Vysvětlení a doplnění zadávací dokumentace (dodatečná informace č. 5)

Název zakázky: Další etapa modernizace technického vybavení pro unikátní obory SPŠKS v Hořicích - VZ na dodavatele konektivity a PC včetně příslušenství

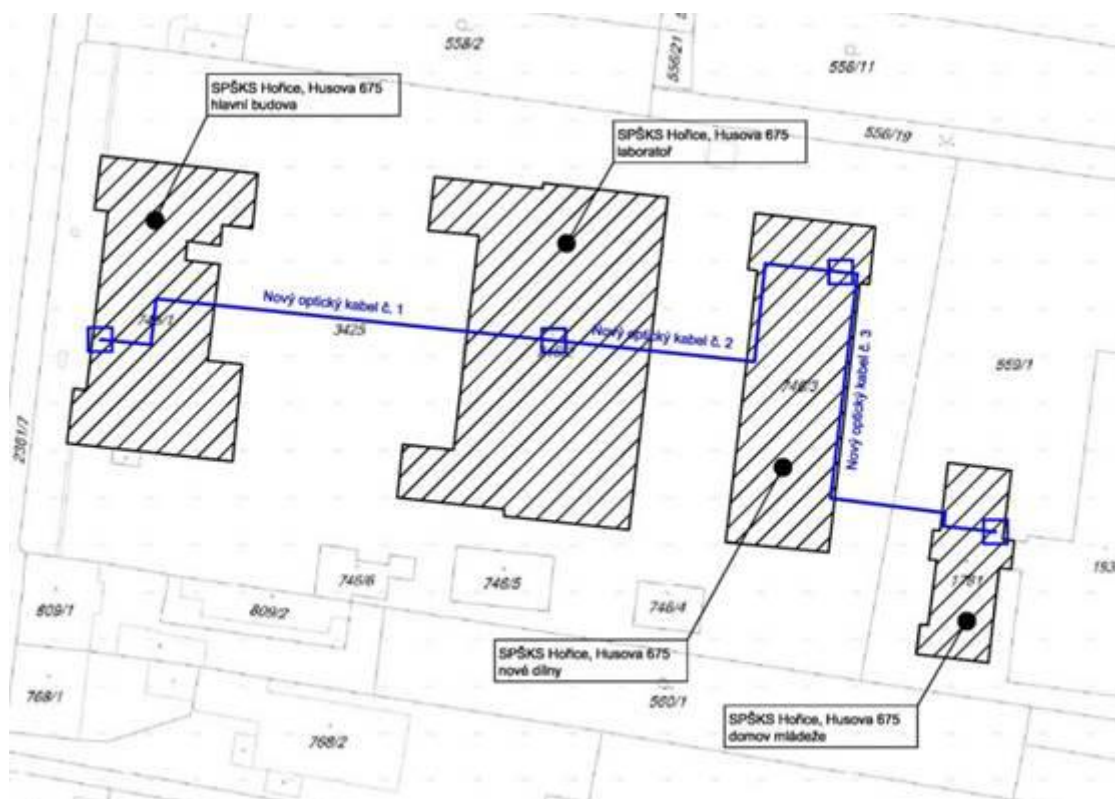
V zadávací projektové dokumentaci chybí plány pro budovu uměleckých dílen par.č. 746/2, počítá výkres výměr pro pasivní část s touto budou?

V rámci uměleckých dílen je počítáno pouze s novou optickou trasou viz výkres níže.
